Odsherred Kommune
Nyvej 22
4573 Højby

26. oktober 2026

Tilladelse efter vandløbsloven til restaurering af Højby Sørende

Figur 5 – Nyt vandløbsprofil.

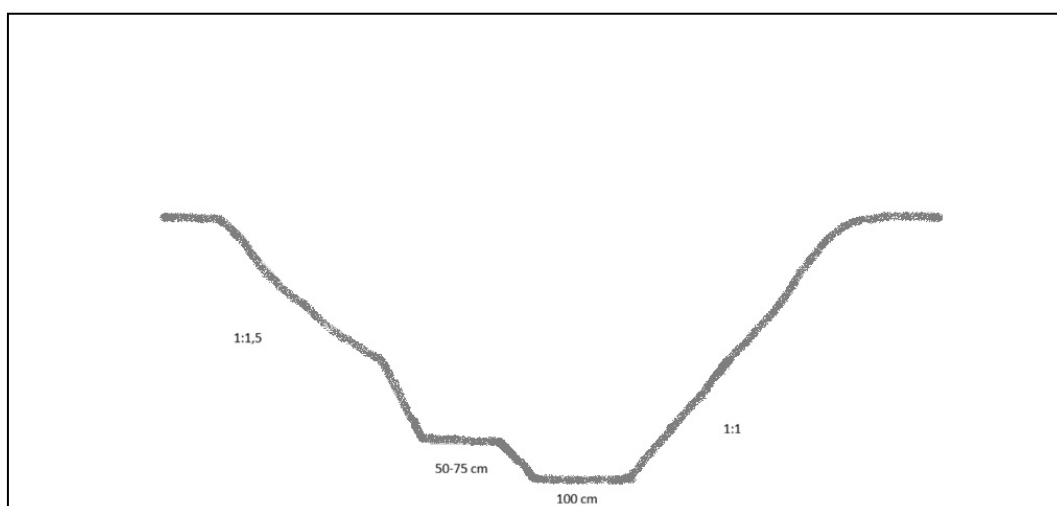
5. Brinkerne skal anlægges med anlæg ca. 1:1,5 på venstre side og ca. 1:1 på højre side.
6. Der skal etableres et dobbeltprofil i vandløbets venstre side ca. 50 cm over vandløbets bund (se figur 5).

For at gøre vandløbet mere tilgængeligt graves af skråningen i vandløbets venstre side. Der etableres derved et plateau på 50-75 cm's bredde i skråningen langs vandløbet ca. 50 cm over vandløbets bund. Se figur 5.
